CELIER AVIATION	Biuletyn	Dotyczy modeli: Xenon R/RT/RST Strona 1 z 9
	Kategoria Obowiązkowy

Wprowadzenie do Biuletynu modyfikacji masztu.

Modyfikacja mocowania masztu do kabiny.

BS019	Wersja nr: 1	Data wydruku: 17/05/2011 Data rewizji: 17/05/2011
--------------	---------------------	--

Zdjęcie 1. Modyfikacja masztu

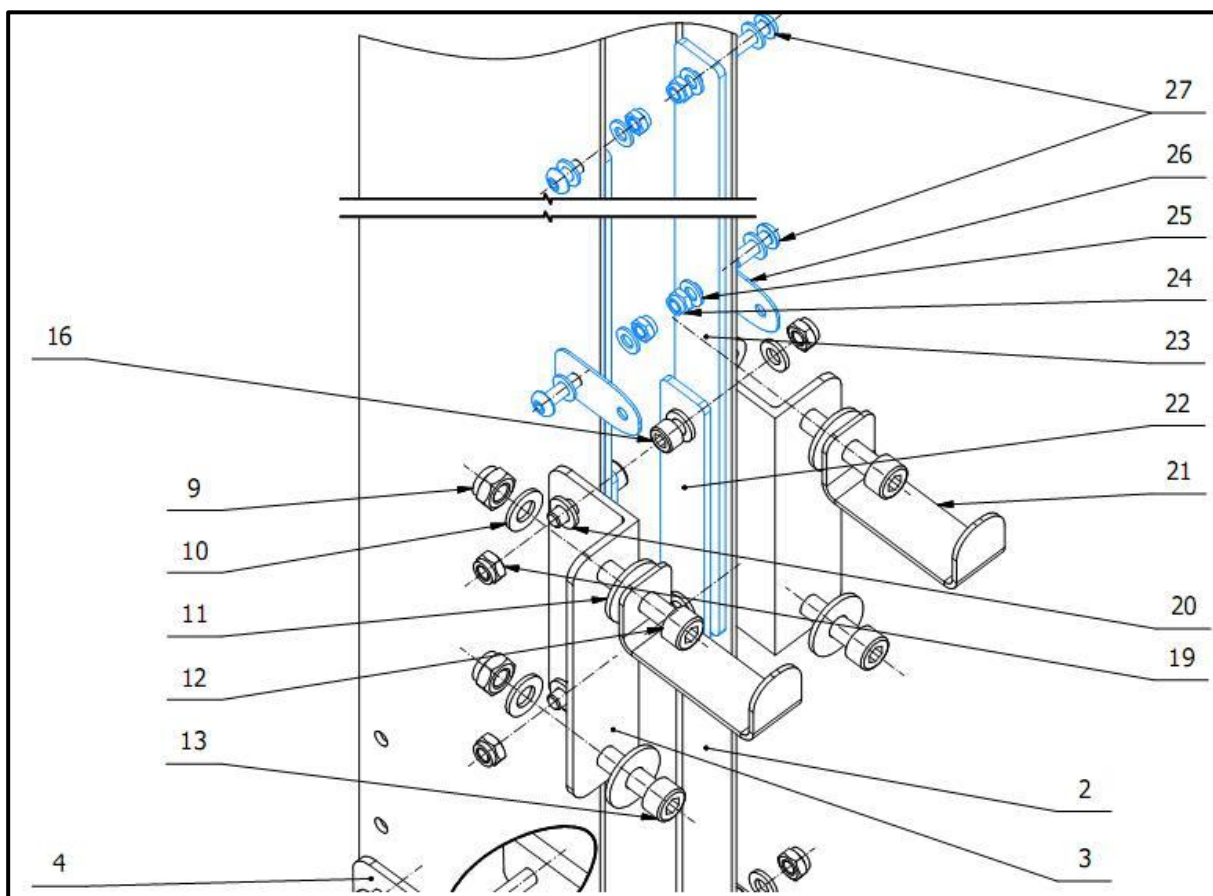
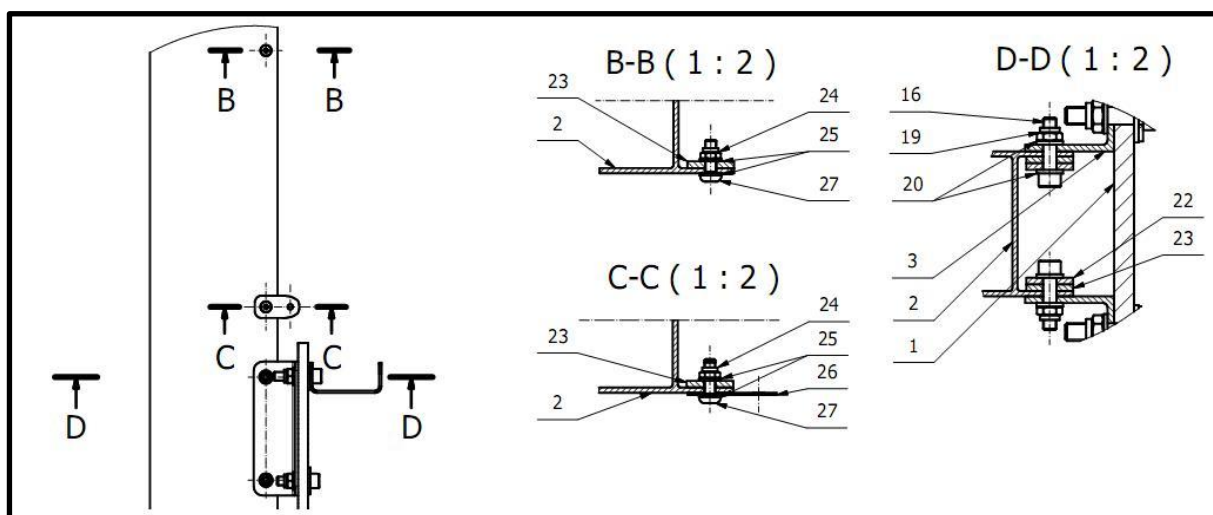
Z powodu pojawiających się pęknięć masztu zdecydowaliśmy się na wprowadzenie zestawu naprawczego wzmacniającego maszt w najbardziej obciążonym obszarze.

Modyfikacja mocowania masztu do kabiny:

Zestaw naprawczy zawiera:

Zdjęcie 4. Wycięcie przedniej owiewki masztu

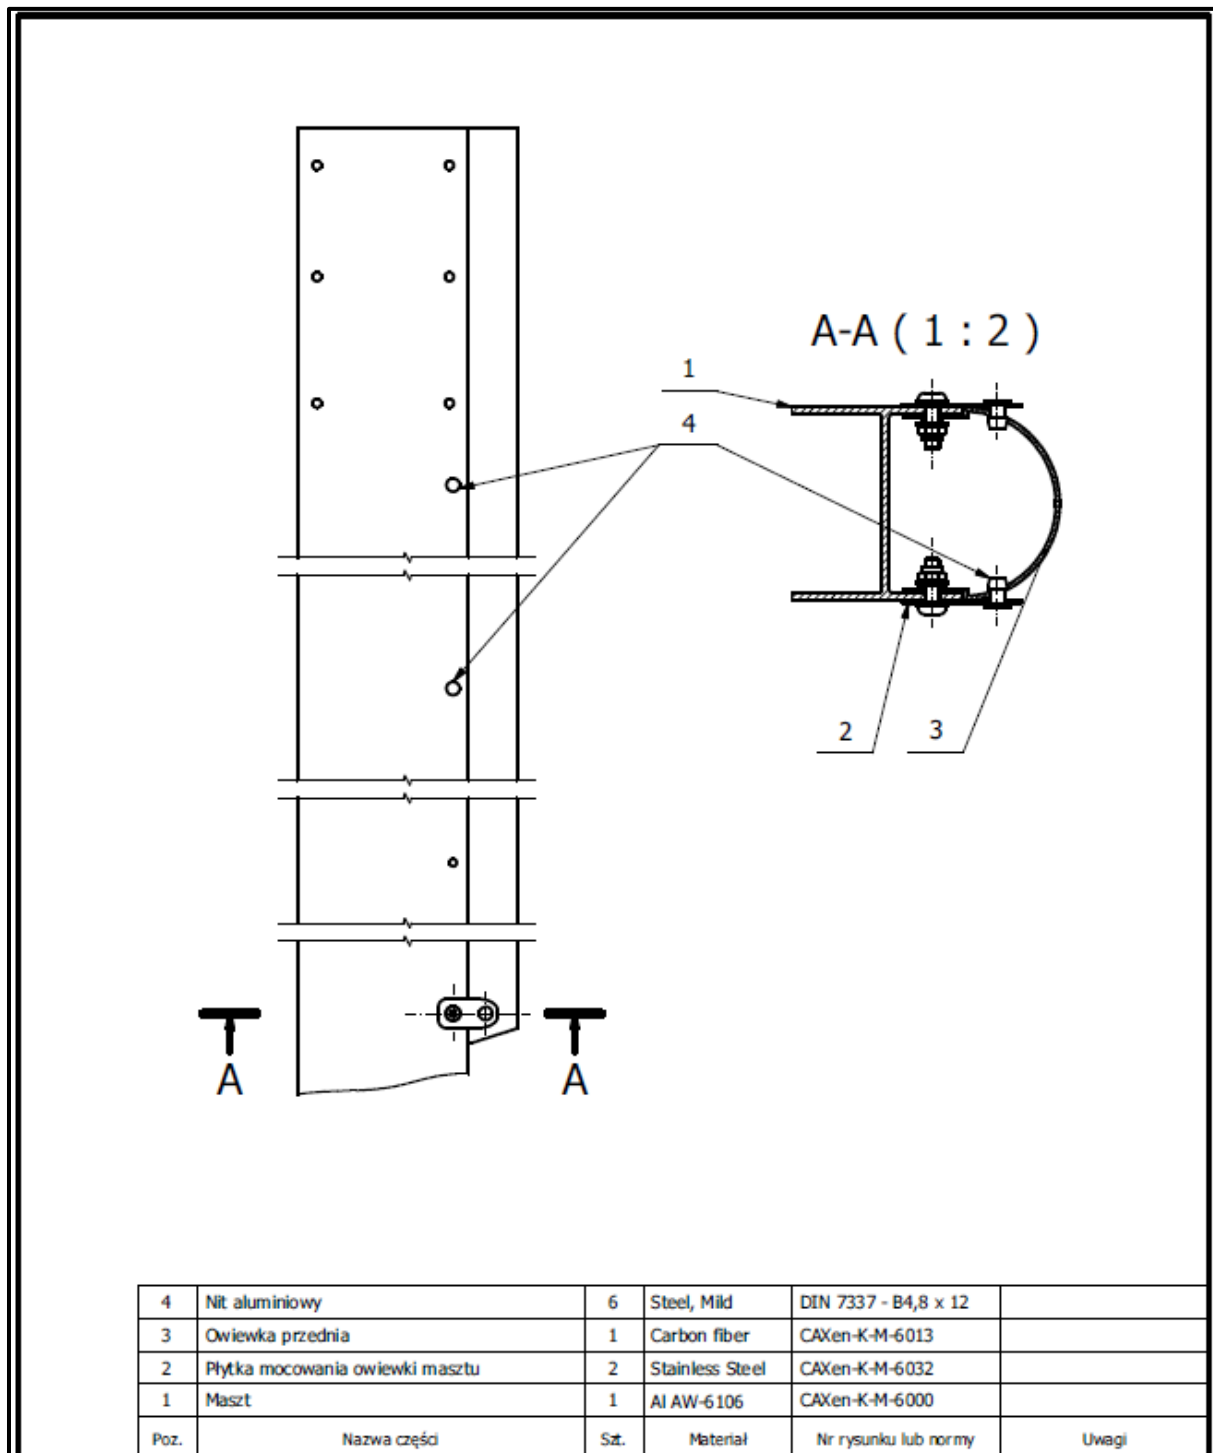
Modyfikacja owiewki przedniej masztu:

Aby przymocować owiewkę przednią masztu: utnij owiewkę zgodnie z rysunkiem nr 4, a następnie montuj zgodnie z rysunkiem nr 5.

*Analiza wytrzymałościowa wzmocnionego masztu wiatrakowca **Xenon 2** dla **MTOW = 450kg** oraz **MTOW = 560kg**.*

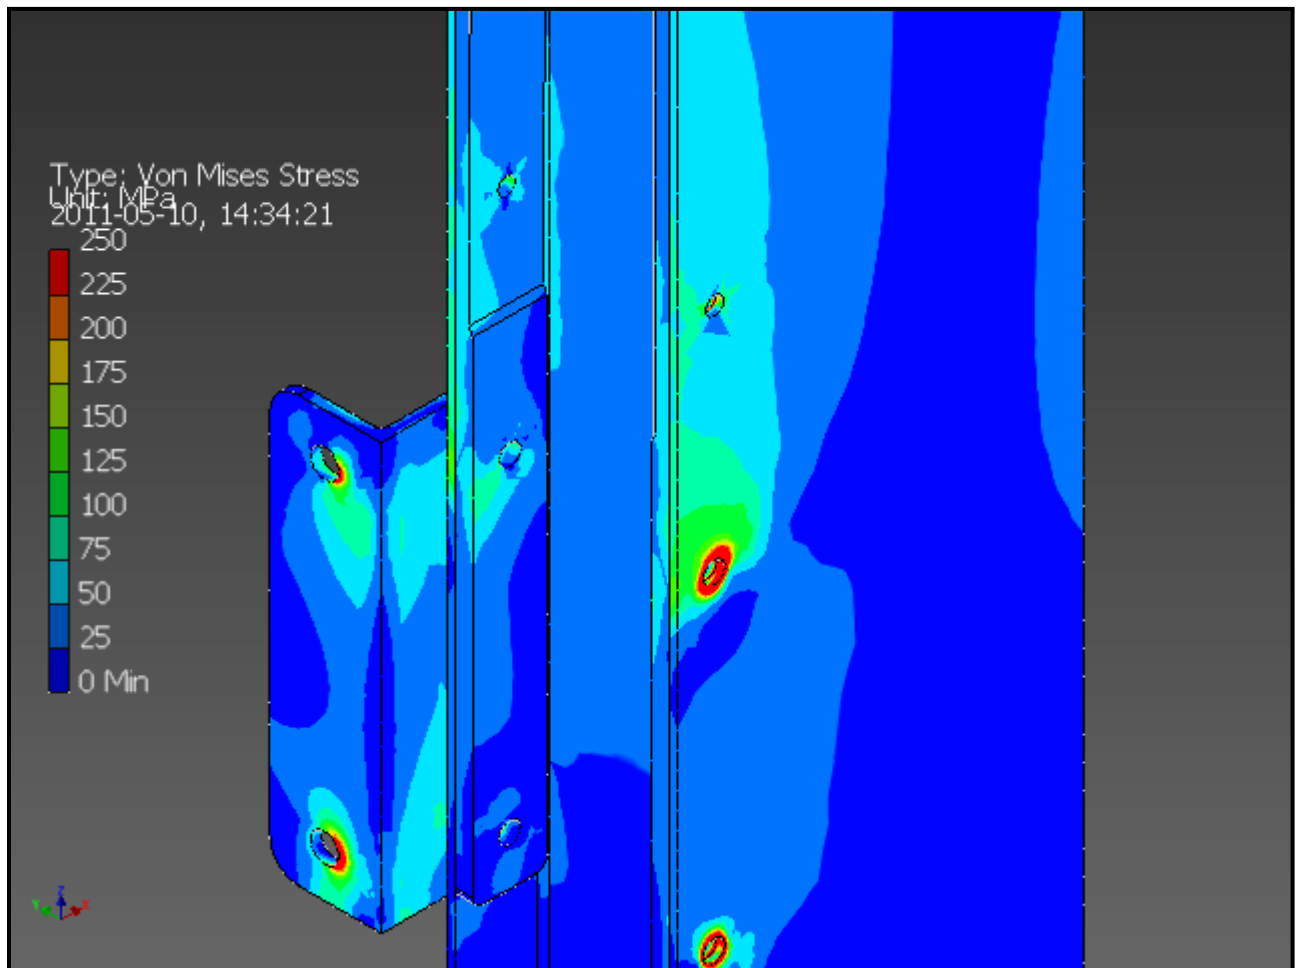
Przeprowadzono dwie analizy wytrzymałościowe dla mocowania masztu po modyfikacji.

Pierwsza analiza dotyczy Xenona z maksymalną masą startową = 450kg, druga 560kg.

W obydwu przypadkach nowe mocowanie w sposób znaczący zwiększa wytrzymałość punktów mocowania masztu.

- Każda symulacja została przeprowadzona z przeciążeniem równym 3,5 G oraz współczynnikiem bezpieczeństwa równym $k=1,5$.
- Symulacja nie uwzględnia dodatkowych elementów, które pomagają w rozkładzie naprężeń (takie jak kabina).
- Granica wytrzymałości materiału, z którego wykonany jest maszt, wynosi 250 MPa – wartość ta nie jest przekraczana podczas symulacji.
- Oryginalne mocowanie masztu jest również wystarczająco wytrzymałą konstrukcją.
- Celem wprowadzenia modyfikacji jest zwiększenie wytrzymałości masztu podczas agresywnej prerotacji i twardych lądowań.

Zdjęcie 7. Rozkład naprężeń podczas symulacji obciążenia masztu.

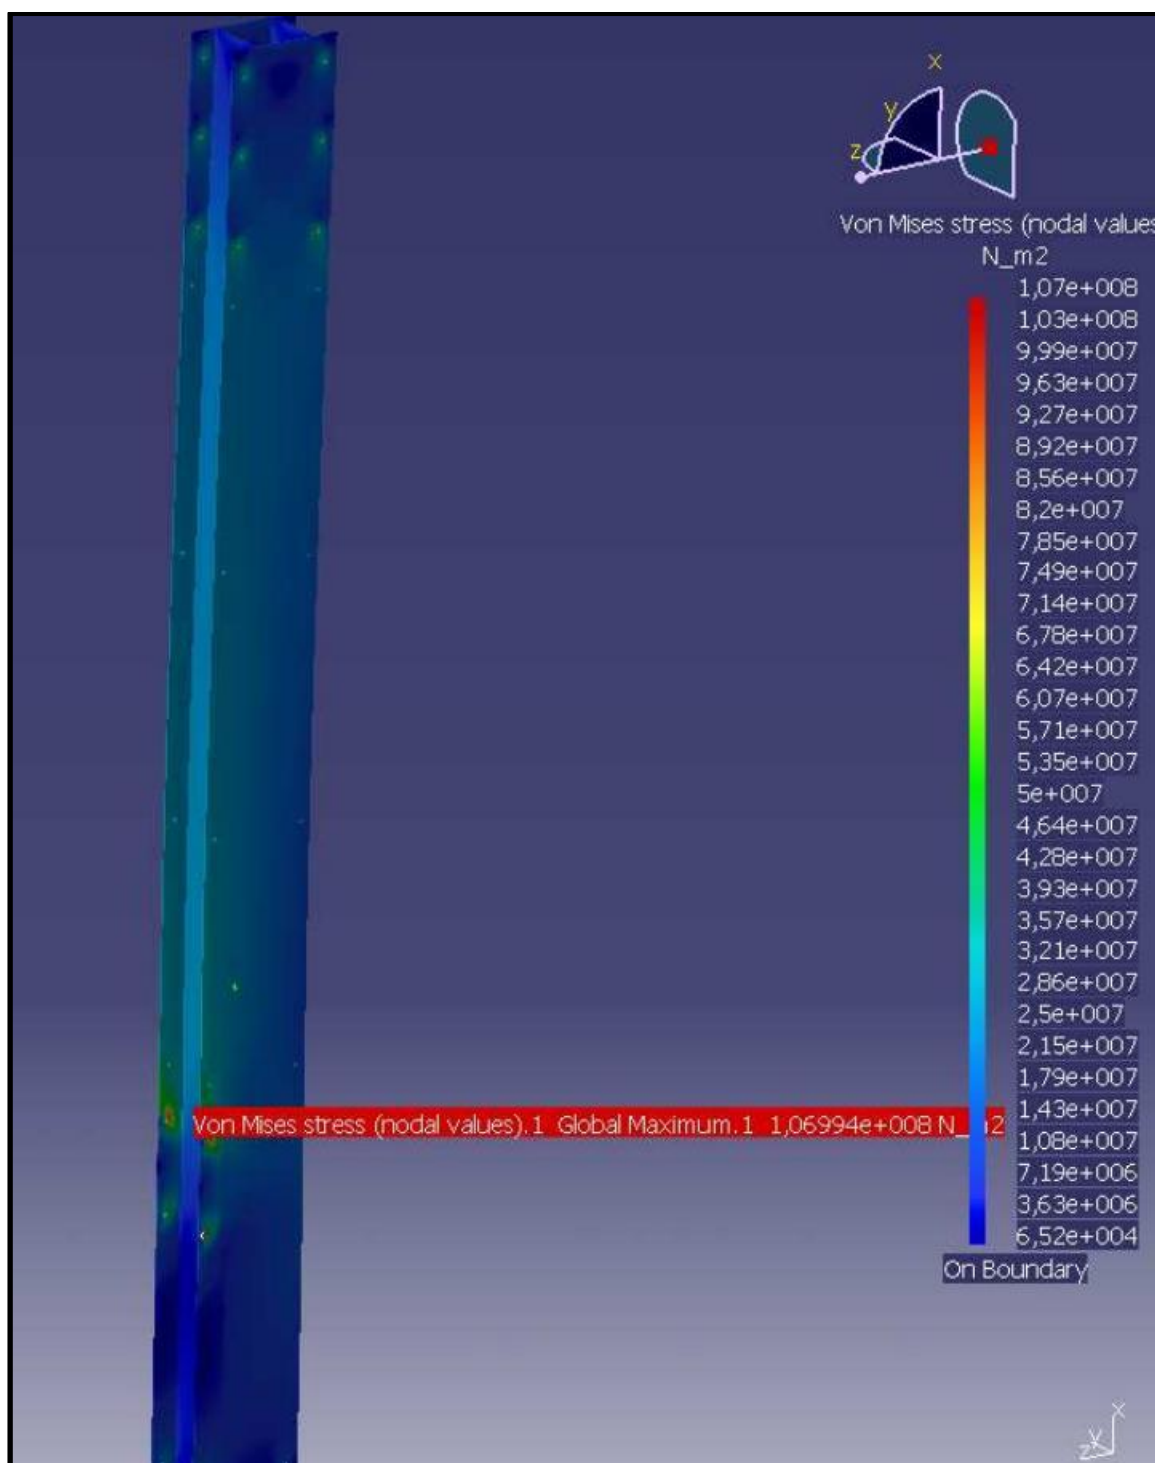
Rozkład naprężeń dla pierwotnego mocowania masztu dla obciążenia 560kg.
